SEGELFLYGETS TEKNISKA MEDDELANDE  
LUFTVÄRDIGHETSDIREKTIV

L-1080

Rolladen...

## Kontroll av trimviktsfäste

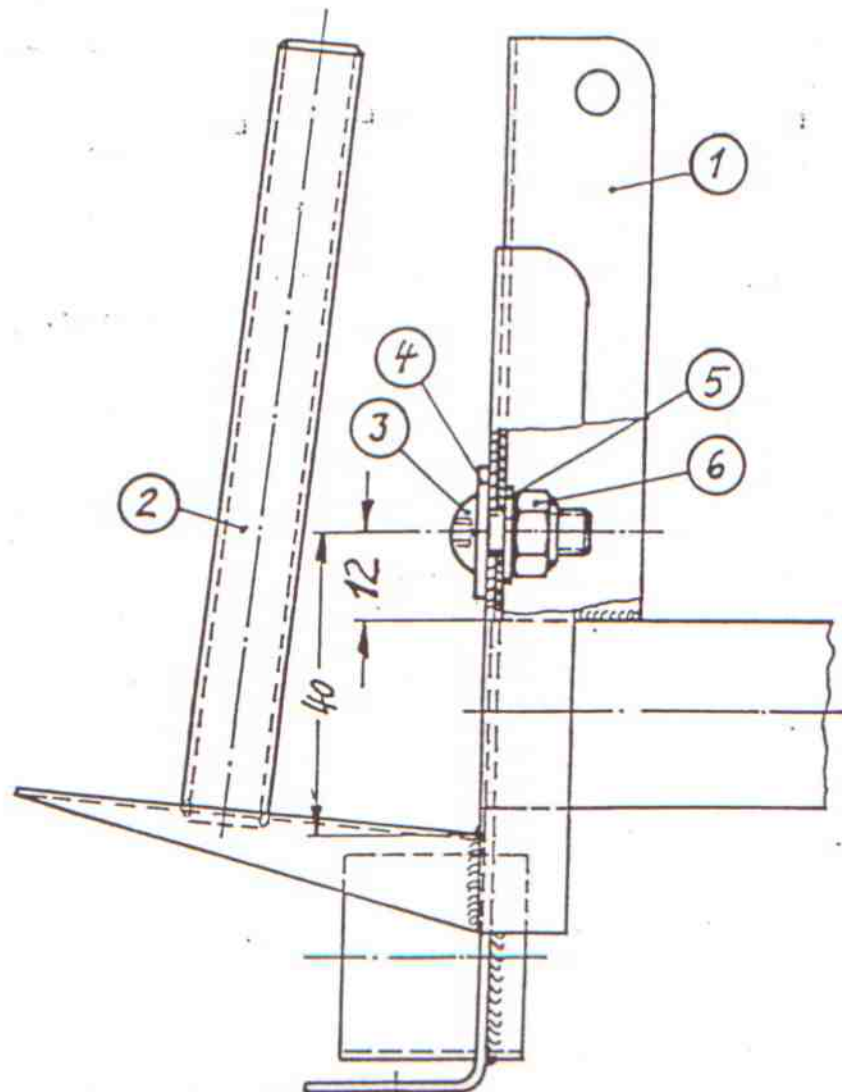
2. Tidsfrist: Årstillagn dock senast 1983-04-30
3. Orsak: I ett fall har sprickor konstaterats kring skurvålet för fästet av trimvikt.
4. Åtgärder:
  - 4.1 Demontera trimviktsfästet på pedalbocken och kontrollera om eventuella sprickor kring hålet kan konstateras.

- 4.2 Konstateras inga sprickor och hålet ligger 40-52 mm ovanför hyllan för trimvikten, återmonteras fästet med större bricka i enlighet med ritning 4BR-48.

- anslut fästet tillfälligt i existerande hål
      - borra nytt hål  $\varnothing$  6,1 mm 12 mm ovanför fyrkantörret i pedalstyrningen
      - montera fästet enligt ritning 4BR-48 varvid större bricka används

- montera fästet varvid ny stor bricka enligt ritning 4BR-48 används
      - återmontera gasfjädrar och huv
    - 4.3.3 Konstateras både falaktigt läge på hålet och sprickor skall både nytt fäste anskaffas och nytt hål anbringas.
